Objet : PC - Installation d'une centrale solaire au sol à Veilleins
Affaire suivie par : Gaëlle Richard

Par courrier en date du 29 avril 2022, vous m'avez transmis, pour avis, la demande de permis de construire n° **041 268 22 D0001** présentée par la SAS PHOTOSOL DEVELOPPEMENT représentée par Monsieur David GUINARD : 40-42 rue La Boétie - 75008 PARIS.

Le projet concerne l'installation d'une centrale solaire au sol avec panneaux photovoltaïques située au lieu-dit « L'Étang des Vaux » à VEILLEINS (parcelles C n° 3 et 532).
Superficie du terrain : 115 984 m².

PC n° 041 268 22 D0001

PLAN O-OS-RIOUL41ROMOR-LAPL-RIOU-52-F

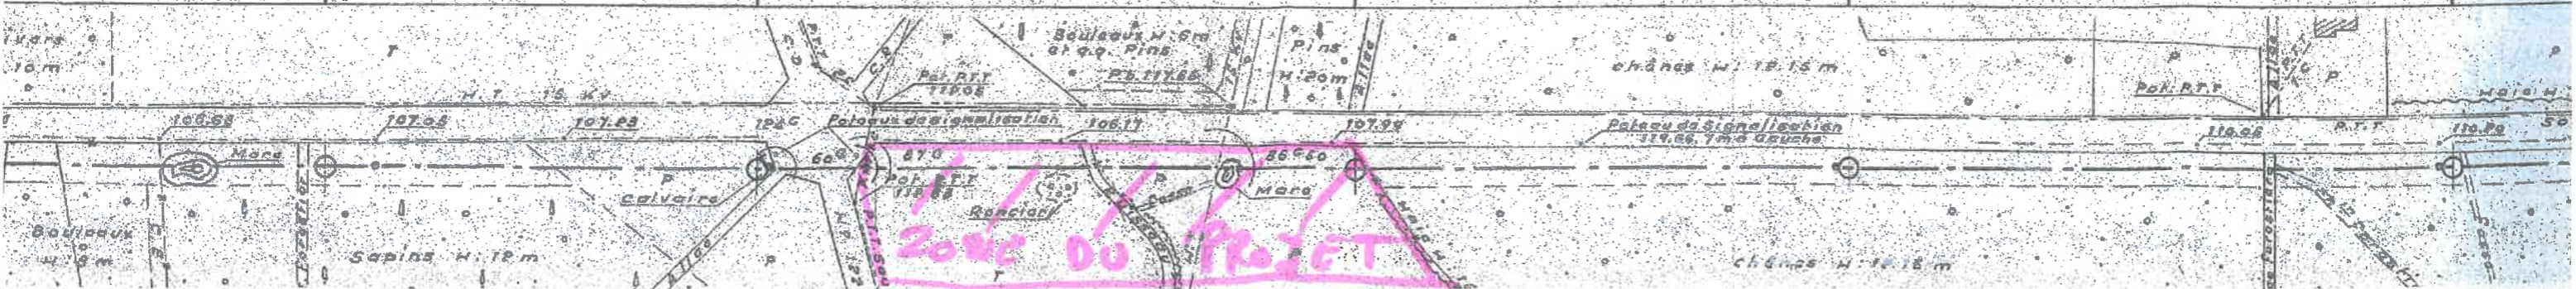
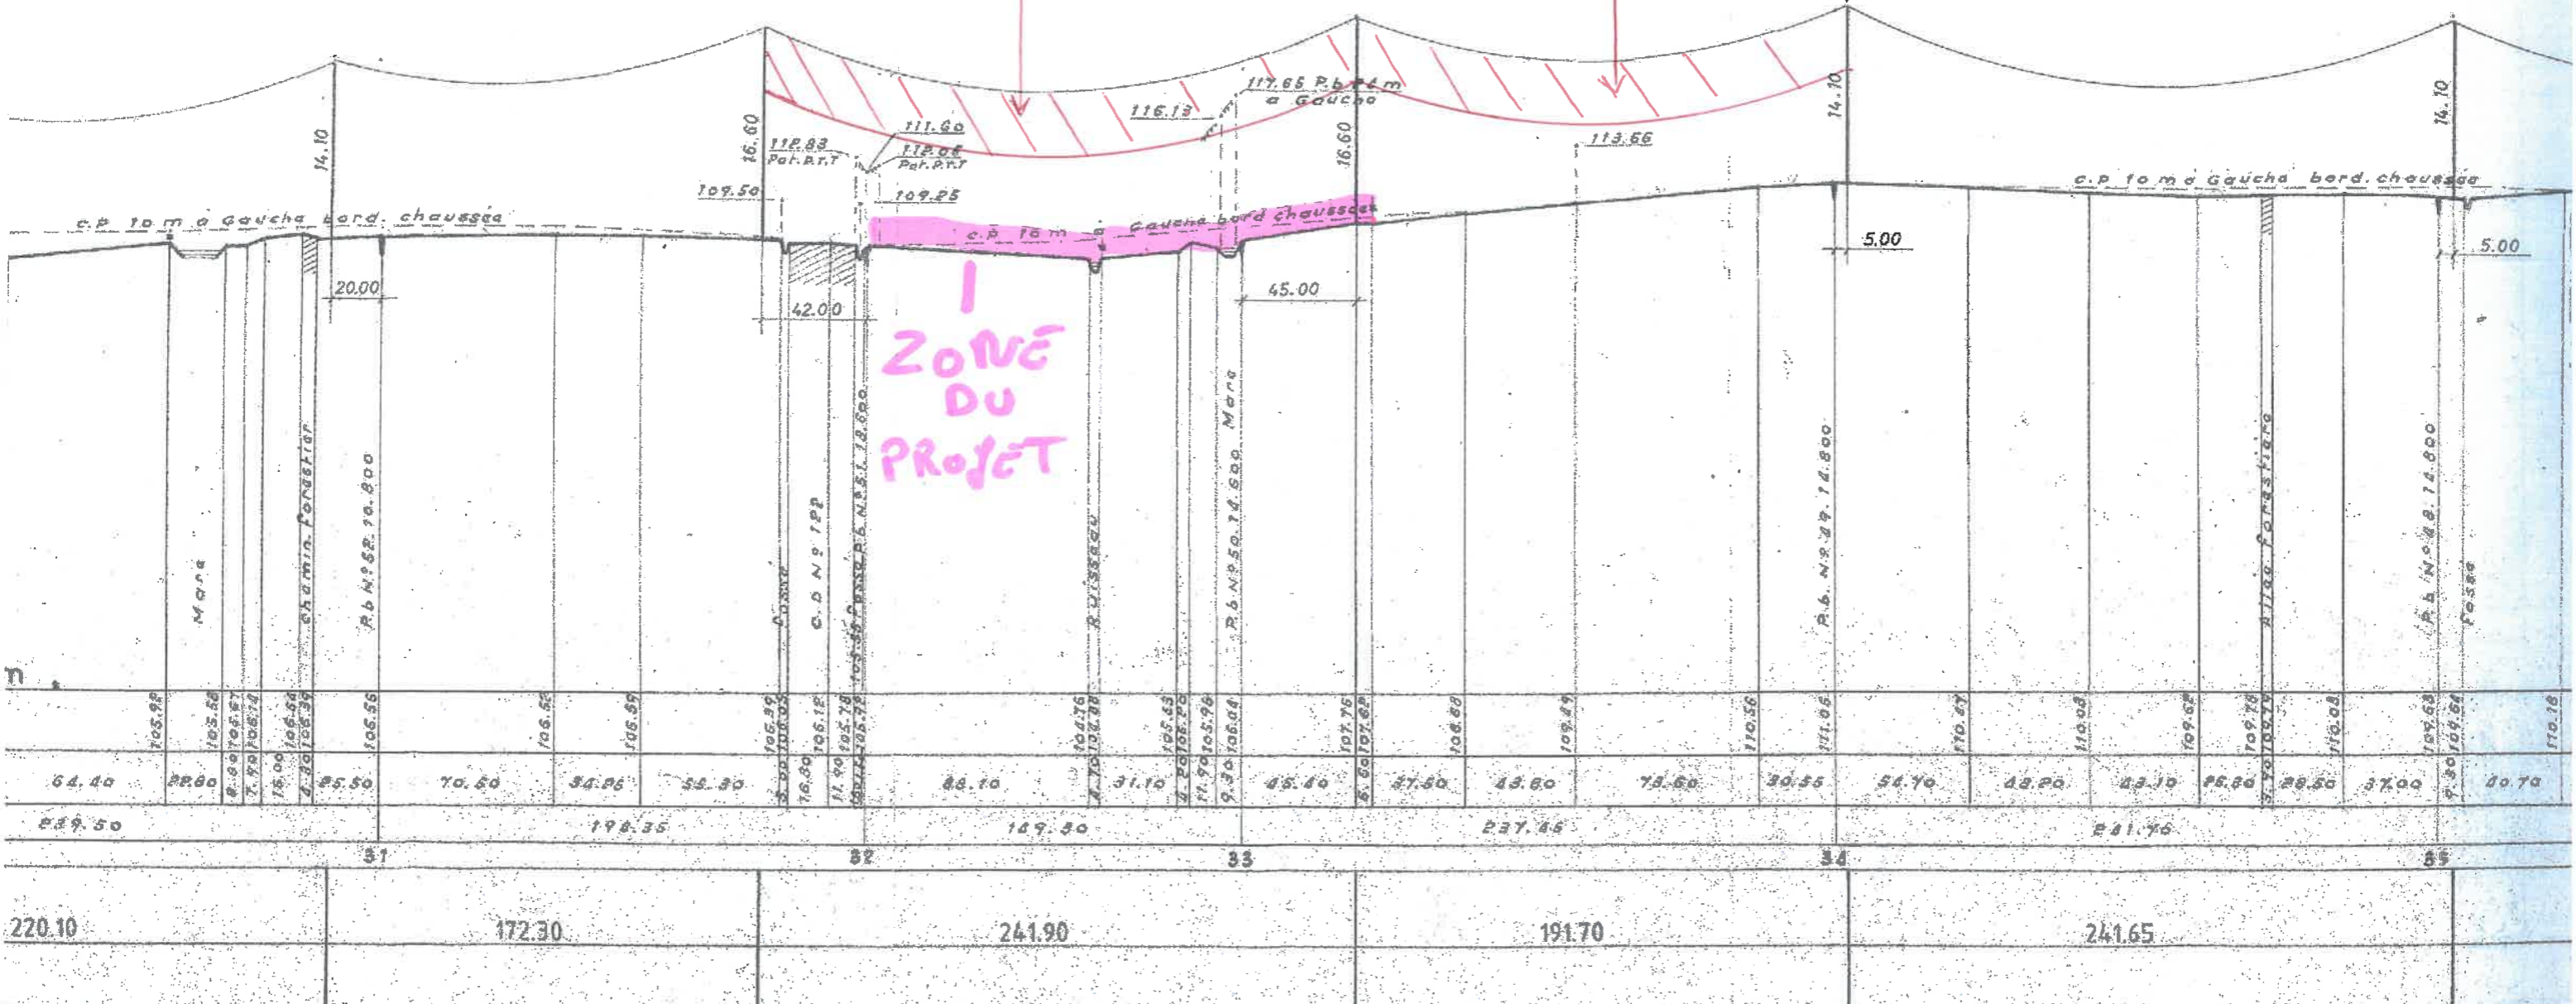
A cet effet, vous trouverez ci-joint un extrait du profil en long de la ligne concernée sur lequel est matérialisée la zone de protection (zone interdite et emprise de sécurité horizontale).

- **La clôture devra être « isolante » c'est-à-dire non conductrice au droit des supports et sur 10 m au-delà.**
- **Réaliser un bouclage du réseau de terre autour des fondations et le raccorder au piquet de terre de l'installation.**

Figure 20: Zoom 1 sur le gradient permettant de qualifier, à priori, les projets d'agrivoltaïsme

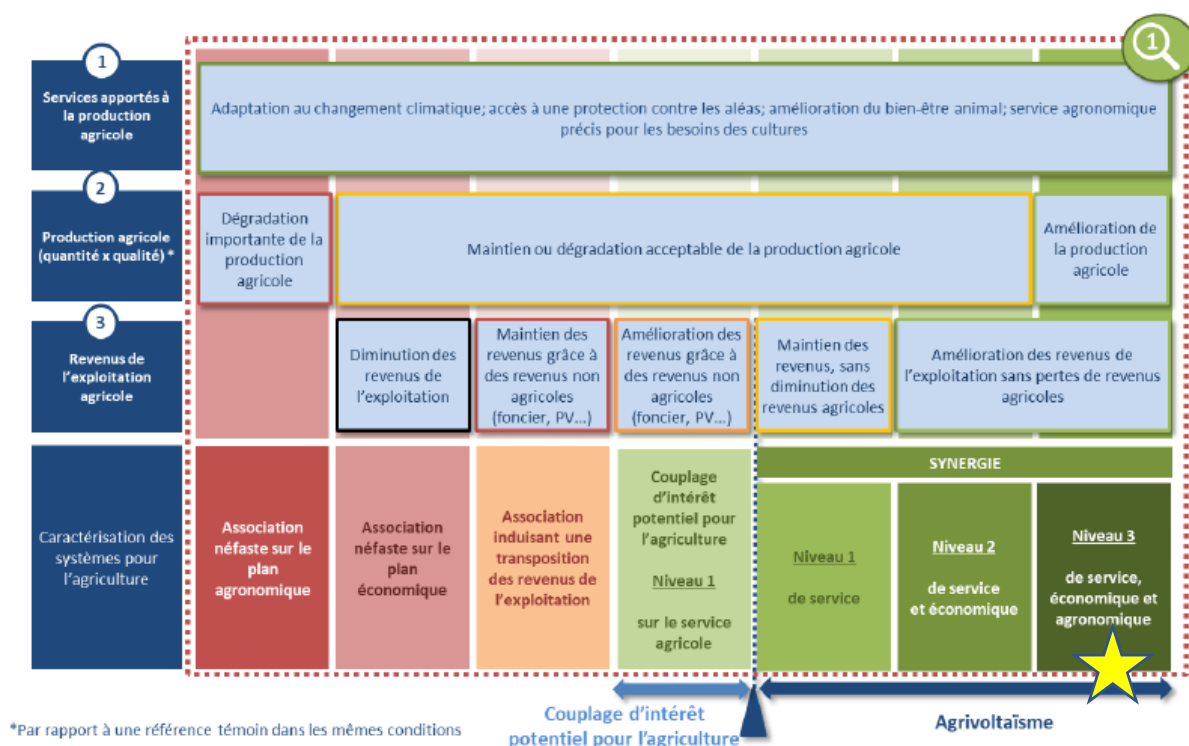
En conclusion, selon la définition et la classification proposée par l'ADEME le projet de centrale solaire portée sur la commune de Veilleins se positionne comme un projet agrivoltaïque de niveau 3.
